RAPORT W SPRAWIE UWAG DO PROJEKTU PRZEBUDOWY UL. SŁONECZNEJ

1 | Wprowadzenie

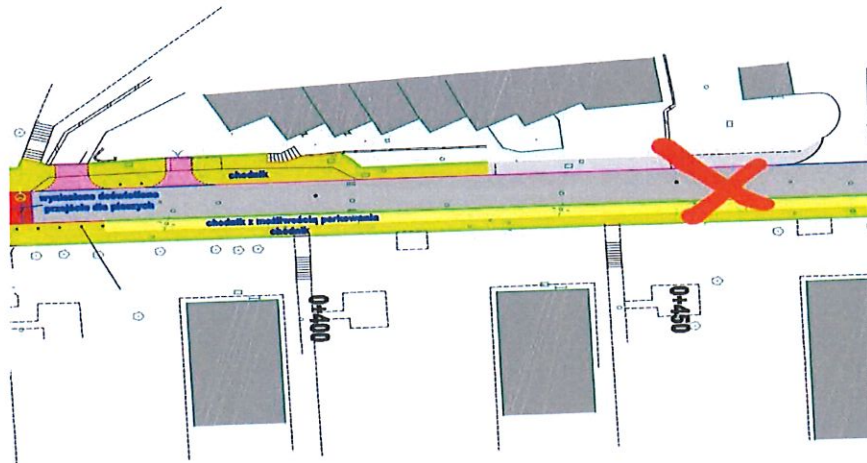
1. Zgłaszam pomysł utworzenia dodatkowego przejścia dla pieszych w miejscu oznaczonym przeze mnie na mapie czerwonym znakiem X tj. Przy Słonecznej 7e.

Uwaga została uwzględniona. Zaprojektowano dodatkowe przejście dla pieszych.

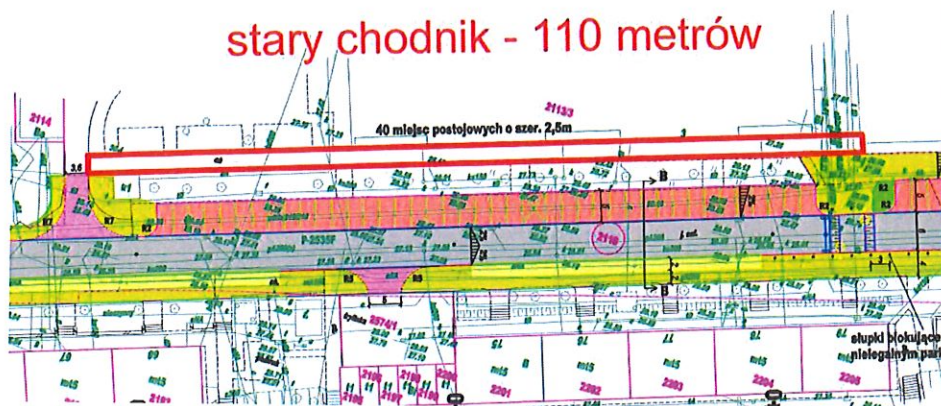
2. Bardzo uzasadniona byłaby wymiana chodnika również na zaznaczonym odcinku, który znajduje się w ciągu ul. Słonecznej. Projekt przewiduje wymianę chodników na praktycznie całej długości ulicy co bardzo cieszy, jednak bez właśnie powyższego odcinka. A jest to miejsce szczególnie uczęszczane i pozostawienie starego odcinka, na którym dodatkowo znajdują się podwyższenia i jednostopniowe stopnie bardzo zepsuje odbiór całej inwestycji. To priorytet.

Uwaga nie została uwzględniona. Wskazany teren nie jest własnością Miasta.

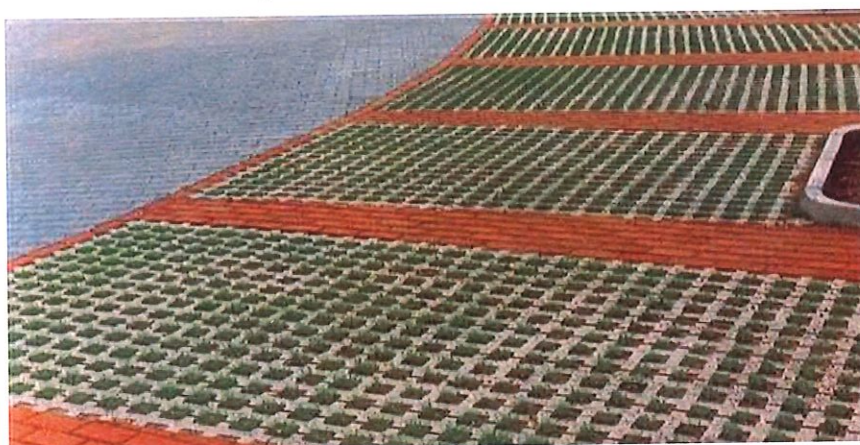
2. Miejsca oznaczone jako „chodnik z możliwością parkowania” pomiędzy placem słonecznym a ul. Gwiazdzistą, powinny zostać zastąpione zatoczką do parkowania, a w części Gwiazdzista – Olimpijska, dzięki utworzeniu nowych miejsc do parkowania częściowo zlikwidowane (zdjęcie), a na ich miejsce zasadzona zieleń typu byliny lub żywopłot.

Nie uwzględniono propozycji wykonania parkingów z drogami manewrowymi gdyż byłoby związane z redukcją miejsc parkingowych.

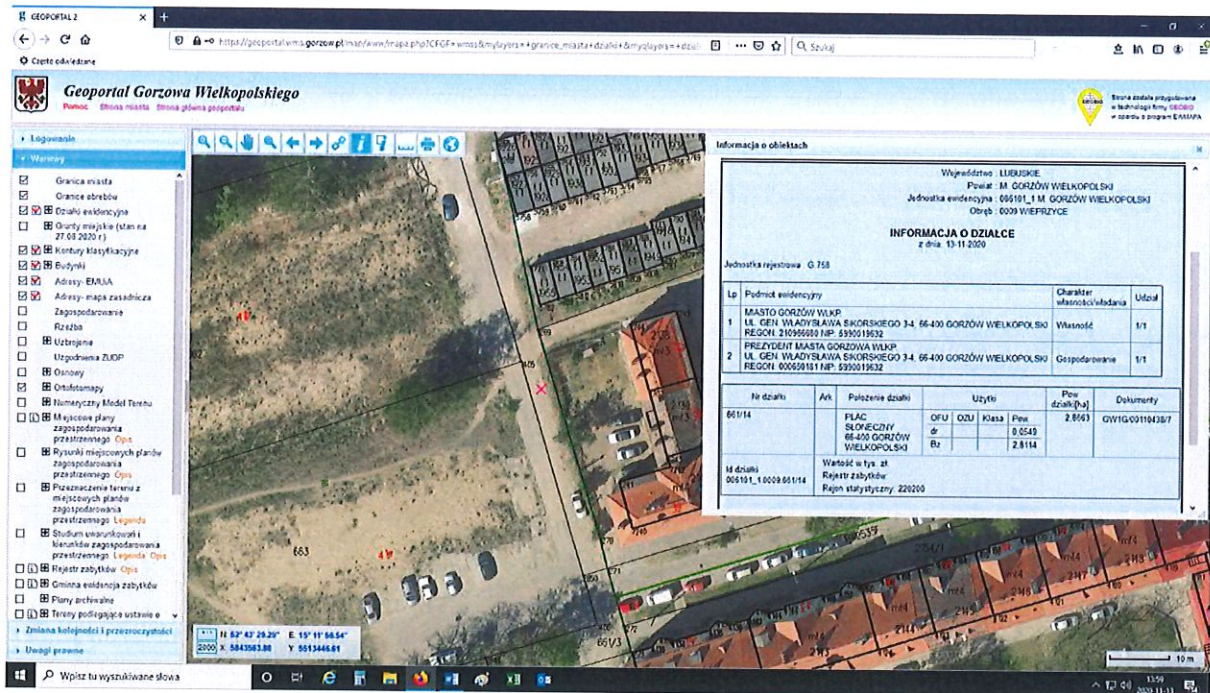
8. Działka nr 661/14 – wykonanie drogi dojazdowej do garaży i na zaplecze nieruchomości ul. Słoneczna 39-41

Nie uwzględniono propozycji wykonania drogi dojazdowej do garaży i na zaplecze nieruchomości przy ul. Słonecznej 39-41. Dojazd - ulica Plac Słoneczny nie jest objęta zakresem projektowania.
